SAMRÅDSREDOGÖRELSE

Detaljplan för Krickan 1, Vänersborgs kommun

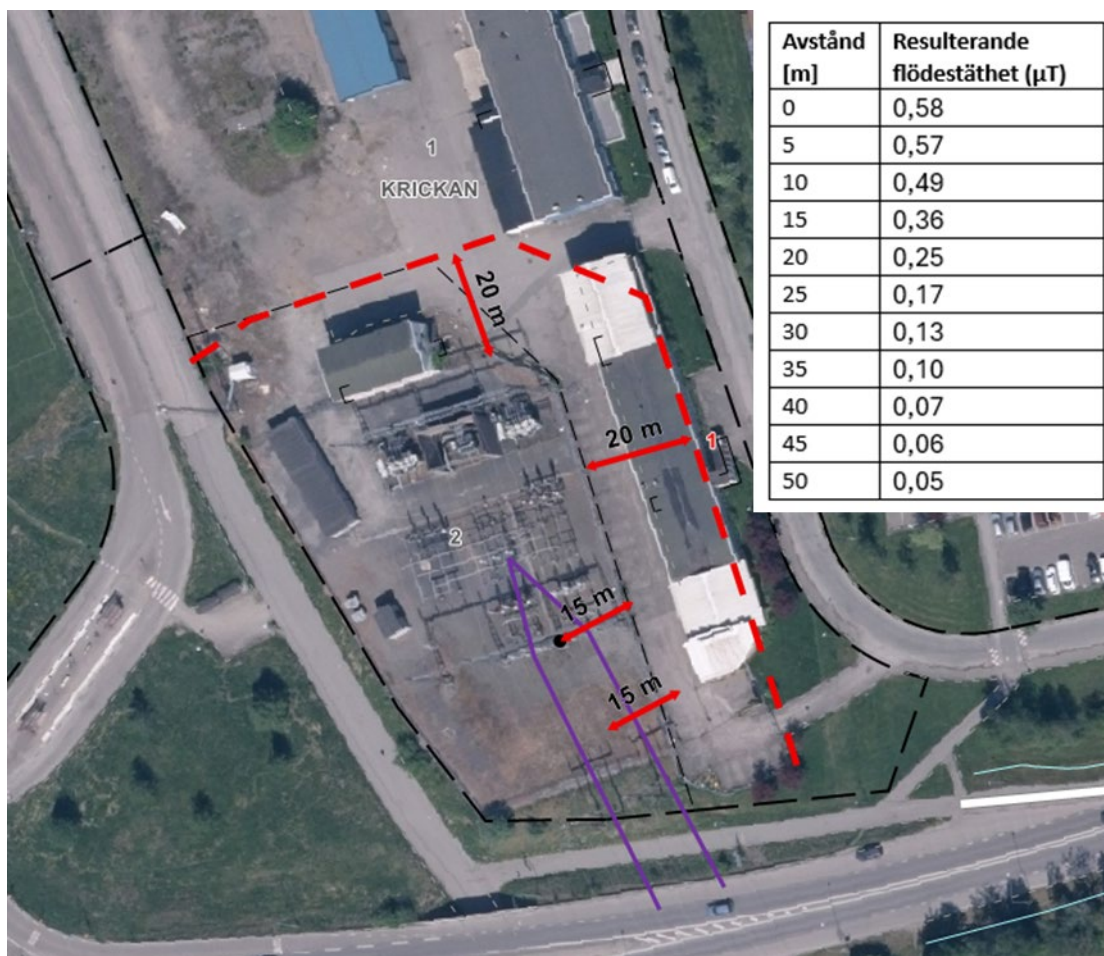
Vattenfall Eldistribution har markförlagda och luftburna elledningar i området. Avstånd mellan byggrätt och närmsta fas för markkabel bör vara minst 2 meter. Rabatter, buskar och träd ska planteras på ett avstånd så att inte ställverket riskerar att ta skada eller försämras ur ett underhålls-, personsäkerhets- eller säkerhetsskyddsperspektiv. Exempelvis ska träd placeras så att rötter inte kan tränga in och skada anläggningen, grenverk inte kan användas till att klättra in på stationen eller att sikt och utrymme förvinner från infartsvägar.

Området ska vara på ett betryggade avstånd, minst 20 meter, från platser där många människor samlas t.ex. allmän samlingsplats, skolgård, sportarena och lekplats. Detta gäller även område för åskådare. Vattenfalls tillfartsvägar får inte blockeras eller göras smalare tex genom att träd planteras.

Vattenfall har varit behjälpliga med att beskriva magnetfältet från ställverket. Planbeskrivningen kompletteras gällande detta med följande text:

Magnetfältsberäkning för 130 kV ledningarna visar i nedanstående tabell, utbredningen kring de inkommande ledningarna. Avståndet 0 m avser centrumpunkten (svart punkt) mellan de två ledningarna (lila linje) och vidare i östlig riktning.

Ovan redovisar kartbilden avstånd från ledningsmitt (15 m, utifrån Svenska Kraftnäts riktvärden) och Vattenfalls riktlinje om 20 m byggnadsfritt från ställverksstaket. Det visar att det inte går att skapa en ny byggrätt i den södra delen av fastigheten Krickan 1 men att det finns utrymme i den norra delen.

Planområdet ändras så att den södra delen inte berörs av en ny detaljplan.
